ATT. DIRECTOR GERENTE/RESPONSABLE DE VIGILANCIA
FSN 2023-IGT-BST-008 (FCO72200538)

Nota de seguridad URGENTE

Series Azurion y Allura Xper

Posible pérdida de movimientos mecánicos y caída del carro FlexMove con el conjunto del arco en C

Figura 1

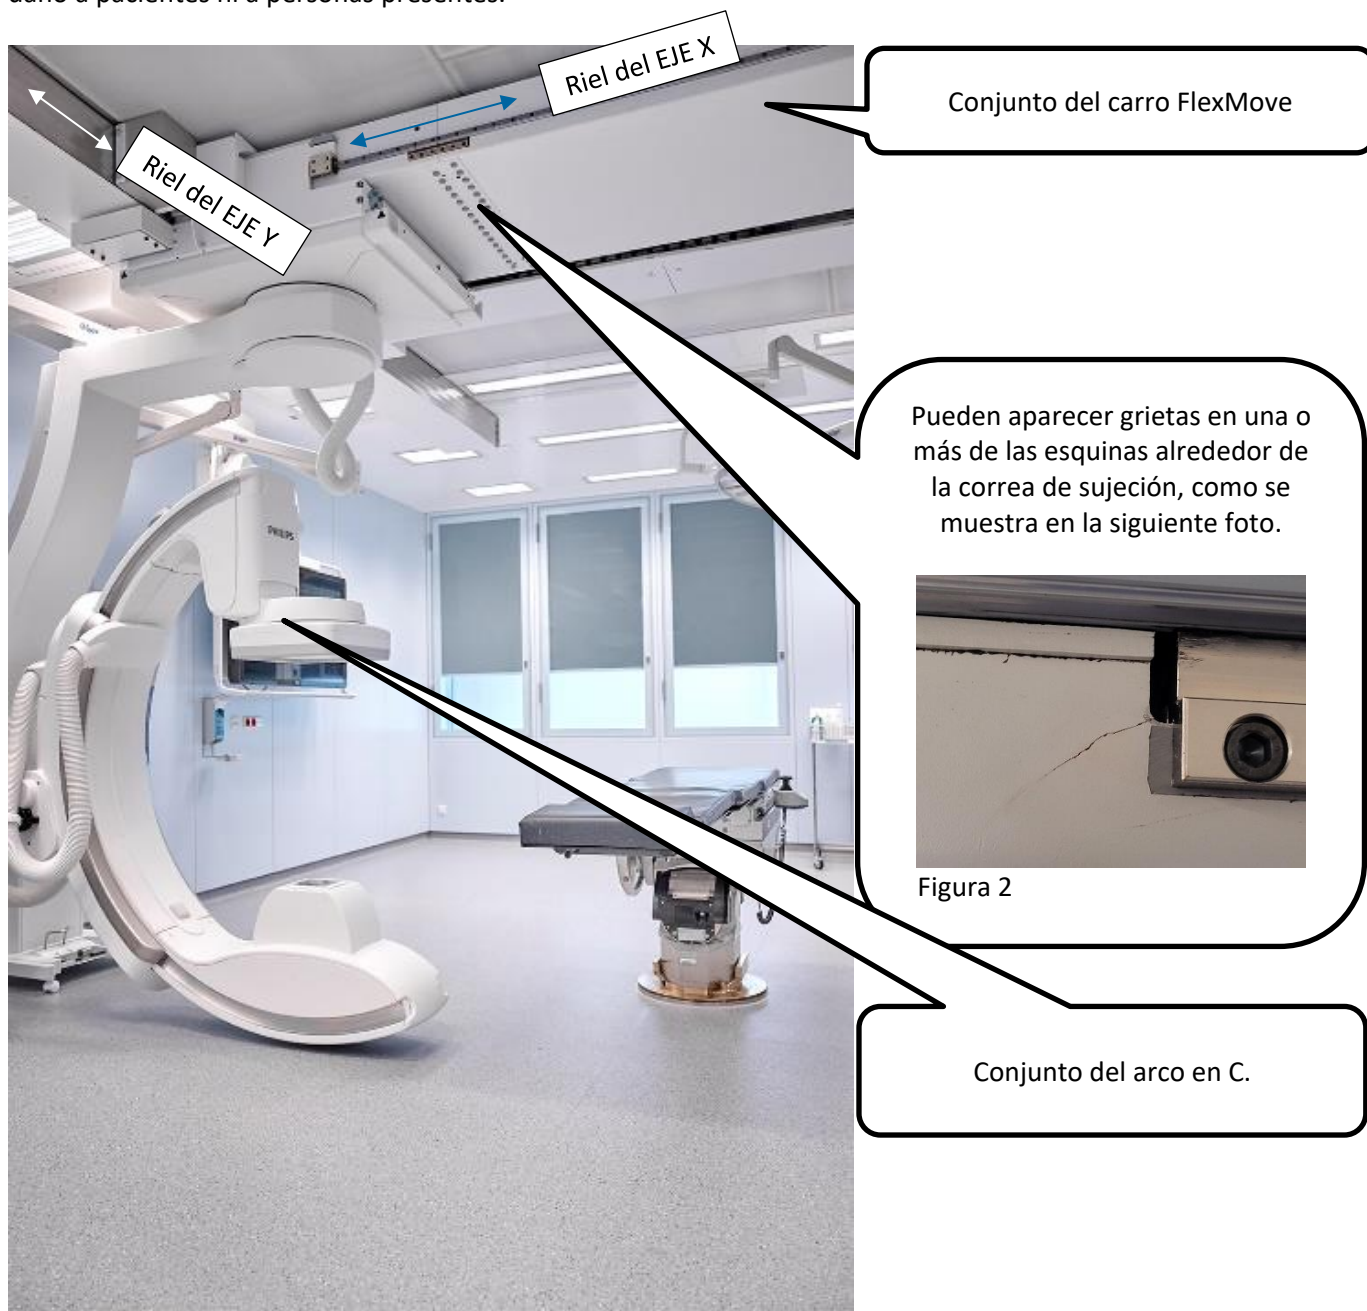
Philips ha observado que, debido a las fuerzas aplicadas durante el movimiento del arco en C de los sistemas Azurion y Allura, los pernos que sujetan el carro FlexMove pueden aflojarse o romperse, y pueden aparecer grietas en el carro FlexMove (consulte las figuras 1, 2 y 3).

Si los pernos de fijación del riel FlexMove se aflojan o se rompen, o aparecen grietas en el carro, pueden producirse los siguientes problemas:

Philips inspeccionará todos los sistemas afectados para:

- Comprobar si hay grietas en el carro FlexMove
- Comprobar si los pernos del carro FlexMove están fijados correctamente
- Sustituir cualquier perno suelto o roto.

Si, durante la inspección, no es posible sustituir los pernos sueltos o rotos identificados, o si se detectan grietas, Philips planificará la sustitución de los pernos o el carro FlexMove afectados.

Figura 3

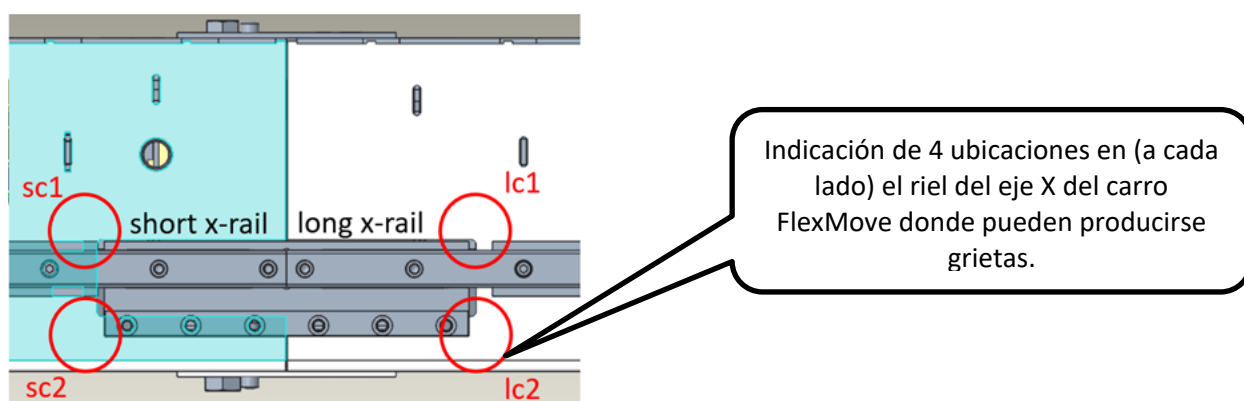
- Si observa la aparición de grietas en el carro FlexMove (consulte las figuras 2 y 3), póngase en contacto con Philips para que se pueda dar prioridad a la inspección de su sistema.
 - Si hay grietas en la zona indicada en la siguiente imagen, puede seguir utilizando el sistema.
 - Si las grietas comienzan en la zona indicada marcada como A en la siguiente imagen y continúan en la zona B, Philips recomienda que deje de utilizar el sistema.

- En caso de que aparezcan grietas en el carro FlexMove (consulte las figuras 2 y 3), póngase en contacto con Philips para que se pueda dar prioridad a la inspección de su sistema.
